IEC-61850-3対応パワーオートメーション用サーバ ECU-579

ブラケット変更のお知らせ

Mechanical difference	
ECU-P expansion card bracket before (1960092870N000)	ECU-P expansion card bracket after (1960092870N010)
 	  <p>Note: Modifying the bracket shape and adding a screw hole.</p>

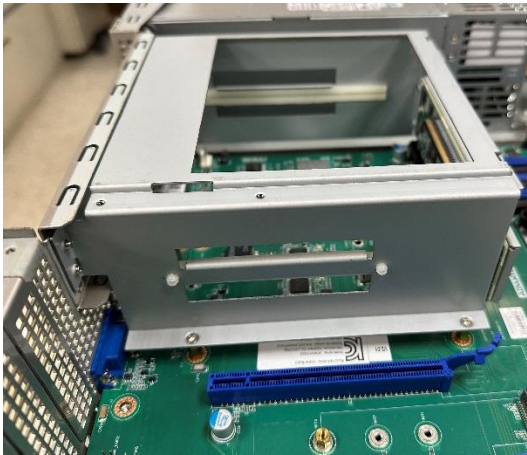
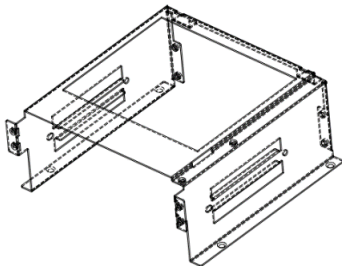
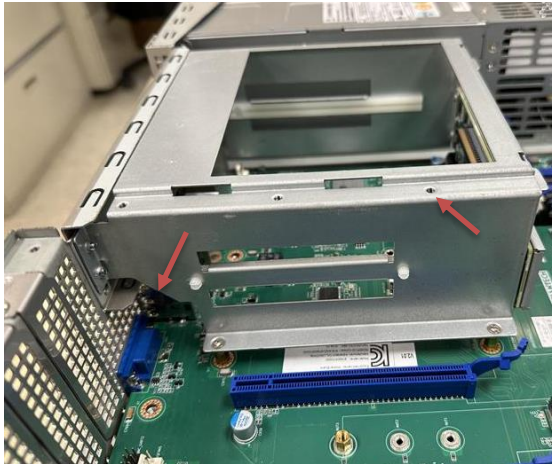
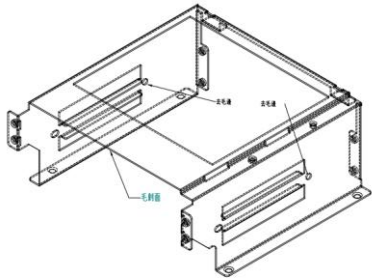
この度、他のモデルとの部品共通化の為、IEC-61850-3対応パワーオートメーション用サーバ ECU-579のブラケットが変更となります。

Affected Models	Current Component	New Component	Category	Outlook Difference	Reason
ECU-579-SSDA ECU-579-SSDB ECU579SSDA2101-T ECU579SSDA2301-T ECU579SSDB2301-T	1960092870N000	1960092870N010	Mechanical	NO	To reduce lead time for material procurement.
